DECRETO DEL PRESIDENTE DELLA GIUNTA REGIONALE 25 gennaio 2023, n. 24

“Corridoio plurimodale Adriatico Itinerario Maglie - Santa Maria di Leuca - S.S. 275 “di Santa Maria di Leuca” - Lavori di ammodernamento e adeguamento alla sez B del D.M. 5/11/01 SS 16 dal Km 981+700 al Km 985+386 - SS 275 dal Km 0+000 al Km 37+000. I Lotto dal Km 0+000 al km 23+300” - Progetto definitivo - Deliberazione della Giunta della Regione Puglia n.32 del 25 gennaio 2023 - Rilascio intesa ex art. art. 4, D.L. n. 32/2019, conv. nella L. n. 55/2019..... 4

Estratto dall'elaborato "T00IA00AMBCT10_A Dossier di localizzazione delle barriere acustiche"

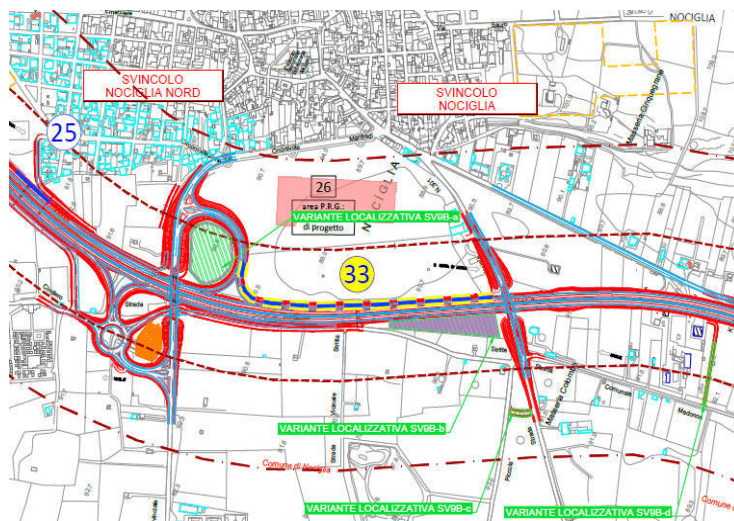
In esso è illustrata anche la posizione delle barriere acustiche (n.33) da installare a protezione del ricettore sensibile n.26 (polo scolastico nel territorio del Comune di Nociglia), anche se la loro definizione compiuta viene rimandata alla fase esecutiva «in base all'evoluzione della progettazione del polo scolastico in comune di Nociglia» (come affermato a pagina 267 del S.I.A.).

- documentazione descrittiva della su citata "analisi di tipo geometrico" a dimostrazione qualitativa e quantitativa, anche con l'ausilio di elaborati grafici, sia che gli impatti acustici generati dalle varianti localizzative siano non significativi, sia l'adeguatezza delle misure di mitigazione;
- dichiarazione attestante che, qualora non fosse possibile definire gli interventi di mitigazione acustica del ricettore n.26 (polo scolastico di Nociglia) nella fase di progettazione esecutiva, il Proponente si impegni ad individuarli, definirli e realizzarli a suo carico anche successivamente alla realizzazione dell'intervento in esame, comunque prima del completamento dei lavori di realizzazione del polo scolastico.

Figura 83 - Area naturale Bosco Macchia di Ponente nel comune di Tricase (IT9150010).

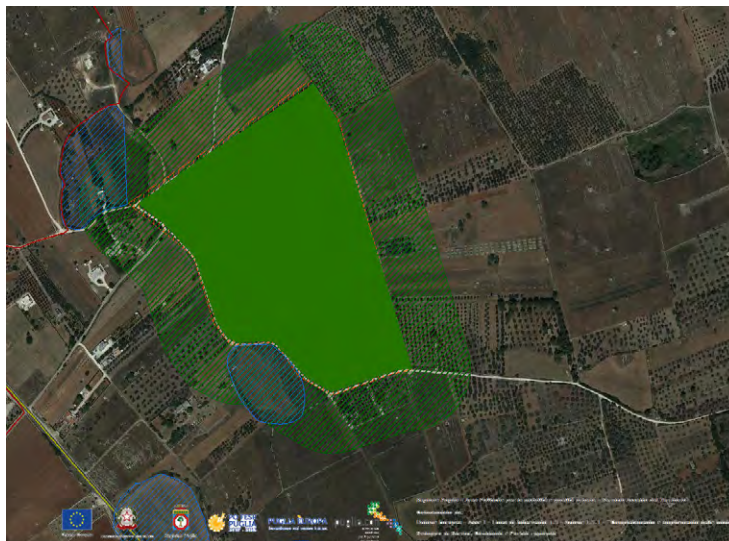
Si rileva che l'immagine su riportata dagli elaborati progettuali non mostra l'area di rispetto dei boschi (buffer di 100m intorno al perimetro dell'area protetta).

La consultazione della cartografia disponibile sul SIT della Regione Puglia (P.P.T.R. aggiornato alla D.G.R. n.650/2022), considerando la sovrapposizione con l'intervento in valutazione, mostra che:

Figura 2 Svincolo 1b Zona industriale di Maglie con indicazione del tratto in variante localizzativa SV1a. Le frecce gialle indicano i nuovi raccordi da realizzare mentre la freccia blu indica la viabilità esistente oggetto di modifiche alla viabilità

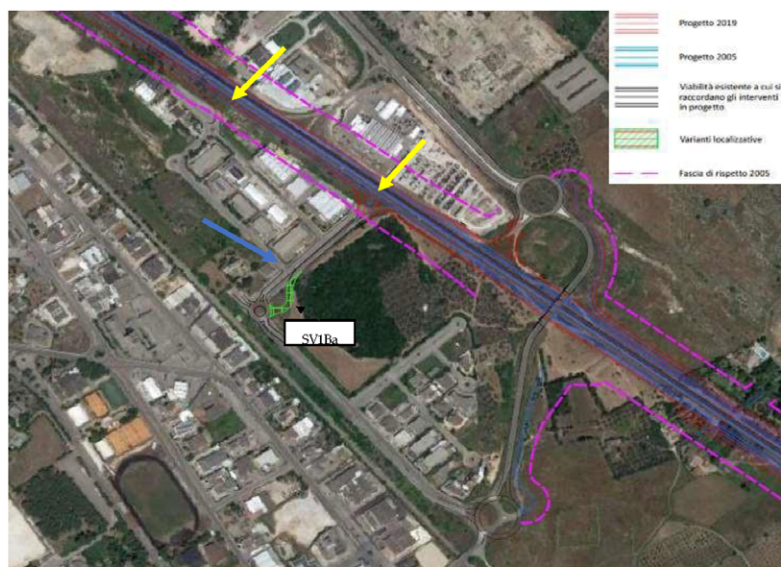
Si tratta di una diversa configurazione d'accesso all'area industriale di Maglie-Melpignano, attualmente a due carreggiate, ciascuna a doppia corsia per senso di marcia separate da spartitraffico; in sostanza l'attuale carreggiata in uscita dalla Statale verrà utilizzata come viabilità bidirezionale ad unica corsia per ogni senso di marcia, a servizio degli opifici e sarà fisicamente separata dalla carreggiata opposta, quella attualmente in ingresso alla Statale sarà trasformata in una rampa di svincolo bidirezionale ad unica corsia per senso di marcia e si innesterà alla rotatoria esistente, realizzata dal Consorzio ASI, attraverso un breve tratto di nuova realizzazione. Fa eccezione il piccolo ramo di viabilità afferente dalla rotatoria esistente che si configura come variante localizzativa Sv1Ba come riportato in Figura 2.

Figura 3 Svincolo 2 Corsi con indicazione delle varianti localizzative SV2a, SV2b e SV2c. Con la freccia arancione è indicato il bosco perimetrato da PPTR.

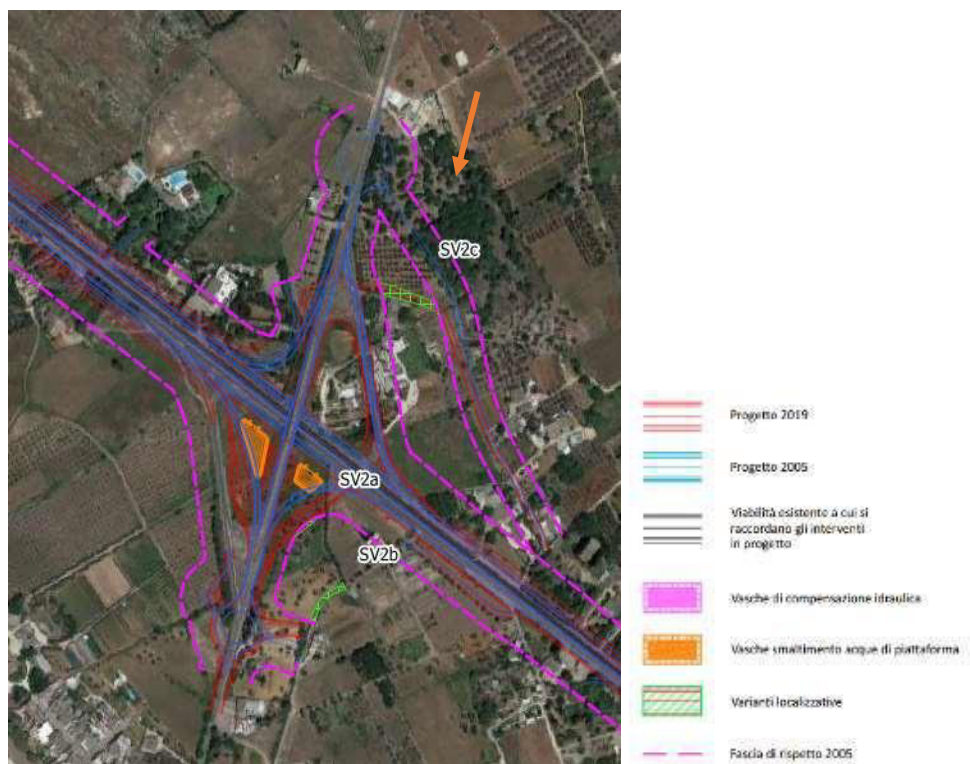
- variante localizzativa Sv2c: la nuova rotatoria sovrappone all’attuale incrocio a raso canalizzato
- variante localizzativa Sv2a: definita dalla scarpata della rampa di svincolo che è stata traslata ai fini di un’ottimizzazione dell’asse di tracciato;
- variante localizzativa Sv2b: rappresentata da un breve tratto di viabilità di accesso ad una proprietà privata altrimenti interclusa.

Figura 7 Lato est con indicazione del progetto revisionato in rosso e progetto approvato in blu; varianti localizzative svincolo 5.

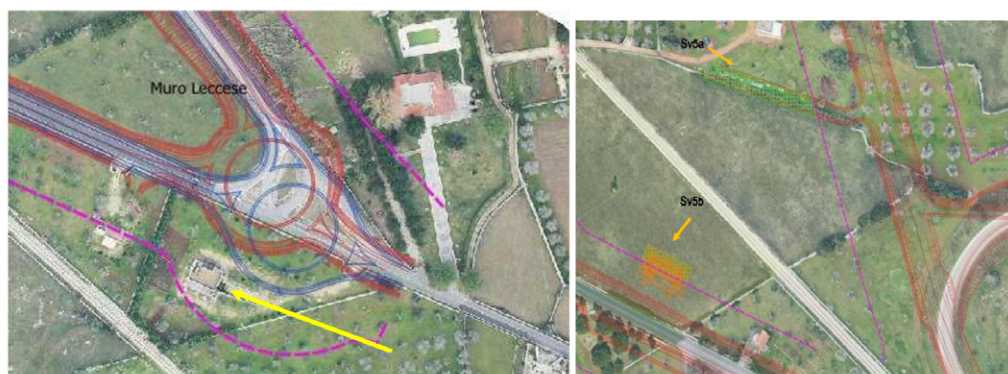
Lo svincolo oggetto di nuova revisione prevede, oltre all'ingegnerizzazione dello svincolo nel suo complesso, lo spostamento della rotatoria sul lato est ai fini di evitare l'interferenza con un edificio limitrofo alla viabilità (indicato con freccia gialla nella Figura 7).

Tutti gli interventi sono contenuti nelle aree di fasce urbanistiche fatta eccezione per due interventi sul lato ovest dello svincolo: un ramo di complanare per accesso ad un fondo altrimenti intercluso che costituisce variante localizzativa Sv5a e una piccola parte della vasca di smaltimento delle acque di piattaforma variante localizzativa Sv5b.

Figura 9 Svincolo 7 Scorrano Sud con indicazione delle varianti localizzative SV7a SV7b.

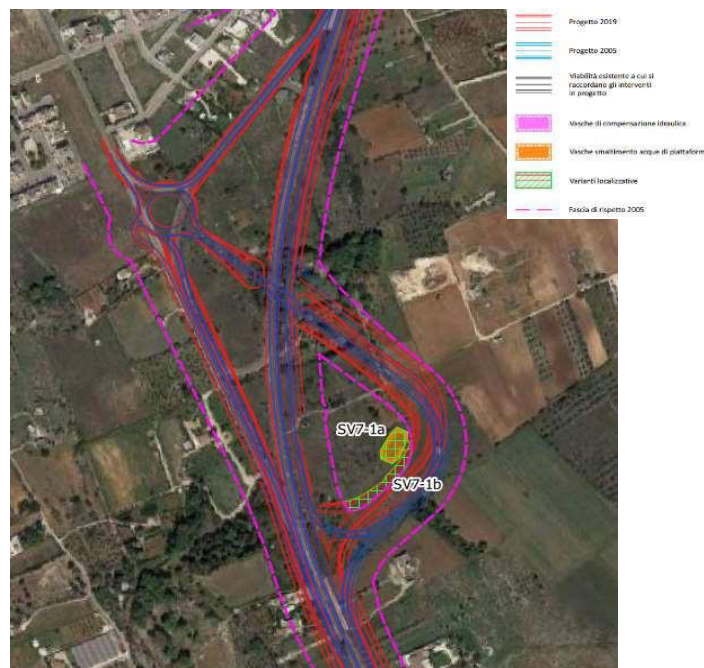
La traslazione delle rampe di svincolo configura una variante localizzativa SV71-b. Inoltre, costituisce variante localizzativa la realizzazione della vasca di smaltimento delle acque di piattaforma variante localizzativa SV71.

Figura 16 Scavalco 2 e complanare CV20 con indicazione delle varianti localizzative CV20a, CV20b, CV20c, CV20d e CV20e

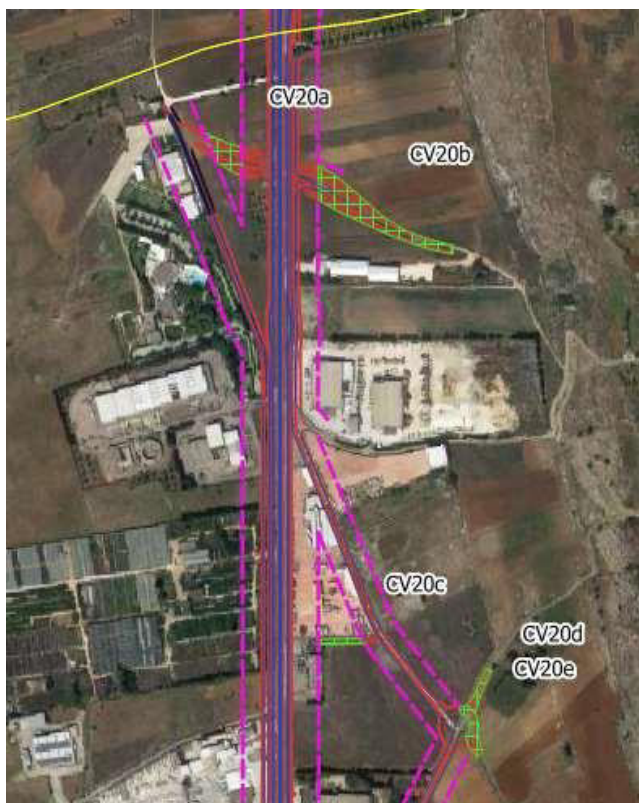
E' stato inserito uno scavalco (varianti localizzative CV20a e CV20b) per dare continuità alla via Vecchia Cimitero di Surano (su richiesta del Comune di Surano già in CdS del 2006, al fine di mantenere il passaggio di pellegrinaggio storico) ed è stata inserita una rotatoria lungo la strada Vicinale Murta (nell'incrocio con la viabilità esistente ad Est della S.S.275), ovvero varianti localizzative CV20e e CV20d. Le due varianti si inseriscono all'interno del percorso ciclopedonale “narrativo” (misto) connettendosi sia con il sistema di percorsi ciclabili che con i corridoi secondari che dalla rotatoria proseguono in direzione Nord.

Inoltre, è stato inserito un breve tratto di viabilità secondaria per l'accesso a fondi interclusi (variante localizzativa CV20c).

Figura 17: Svincolo 10 (Surano – Ruffano) con indicazione delle varianti localizzative SV10a e SV10b.

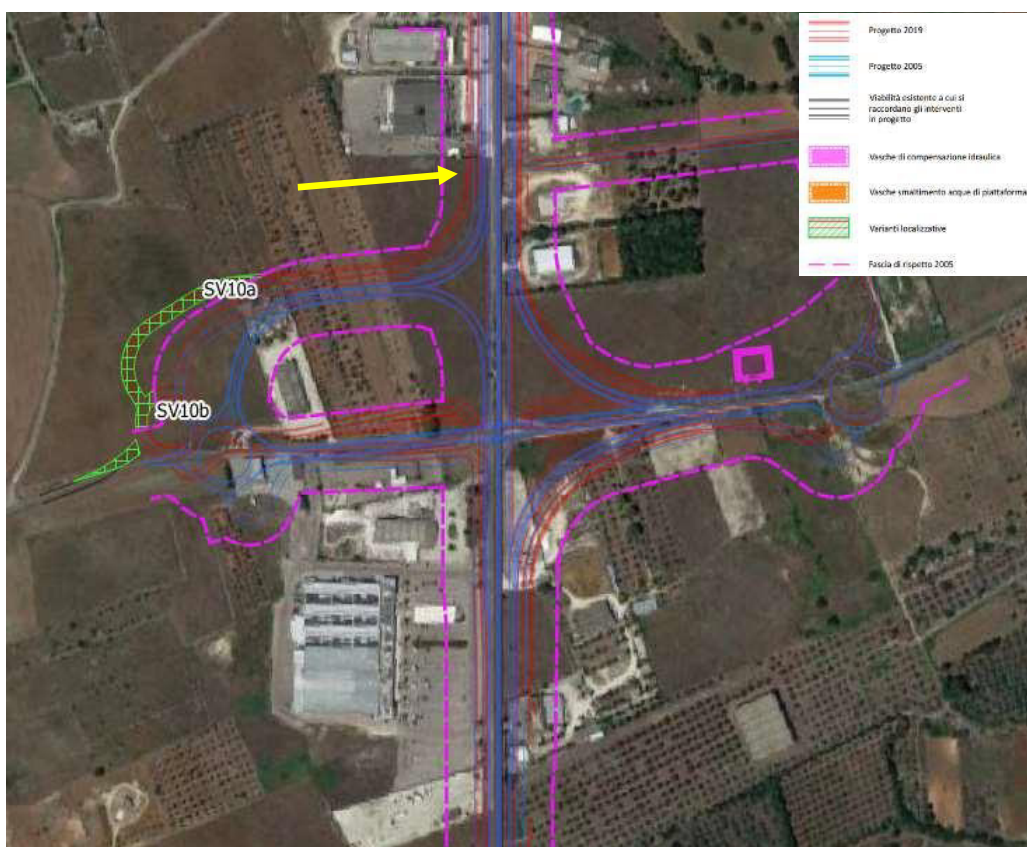
Tale variazione costituisce variante localizzativa.

Figura 22: Svincolo 12 Montesano – Andrano con indicazione delle varianti localizzative SV12a e SV12b

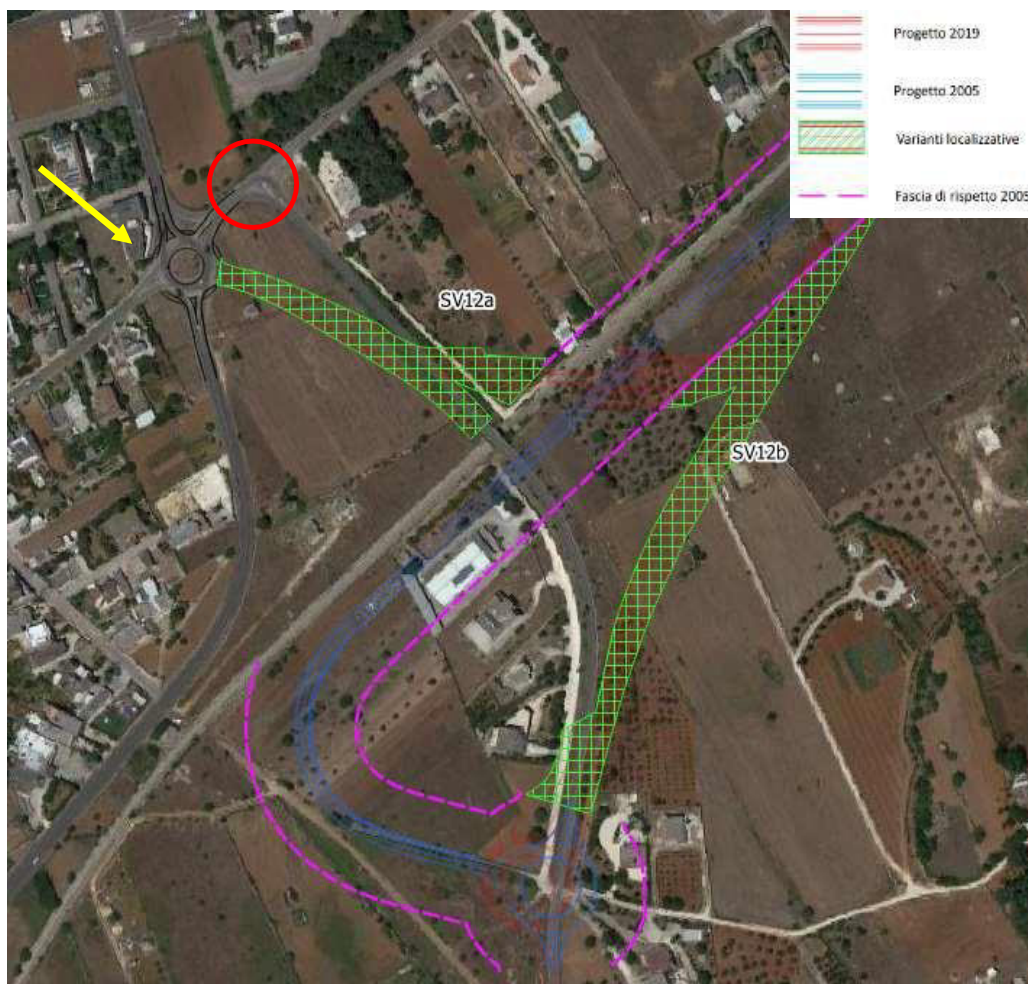
La Delibera CIPE n. 76/09 prescriveva su richiesta di Ferrovie del Sud-Est di sopprimere il passaggio a livello presente sulla SP 85 Montesano-Castiglione d'Otranto (fraz. di Andrano). Tale chiusura, però, avrebbe isolato la zona P.I.P., ubicata a nord della ferrovia, dal comune di Andrano. La suddetta Amministrazione Comunale, pertanto, ha chiesto ad Anas di ripristinare il collegamento diretto con la zona produttiva mediante l'inserimento di un cavalcaferrovia.

Il progetto ha quindi optato per una razionalizzazione dell'intero svincolo di Montesano-Andrano in considerazione che esso dovrà servire anche i comuni di Miggiano, Specchia e Taurisano ubicati ad ovest dell'asse principale, per cui si è ritenuto opportuno migliorare gli standard di sicurezza, eliminando la curva a gomito prevista nel precedente PD, inserendo due mini rotatorie e adeguando la sezione trasversale a quella prevista dalle norme tecniche per le intersezioni stradali entrate in vigore nel 2006. Completa il nuovo sistema di svincolo una rotatoria sulla S.P. 178 dopo lo scavalco ferroviario lato Santa Maria di Leuca. Il richiesto cavalcavia sarà a senso unico e consentirà di raggiungere la S.P. 85 e l'attuale S.S.275, eliminando l'attuale incrocio pericoloso per Tricase (cerchio rosso). L'attuale tratto di scavalco sarà eliminato e ripristinato mentre, il terreno intercluso tra i rilevati di nuova realizzazione che verrà creato sarà oggetto di sistemazione a verde. Le variazioni introdotte ricadono nel corridoio urbanistico ad eccezione delle rampe che rappresentano un tratto di nuova viabilità che essendo esterne al corridoio stesso configurano come una variante localizzativa SV12a e SV12b.
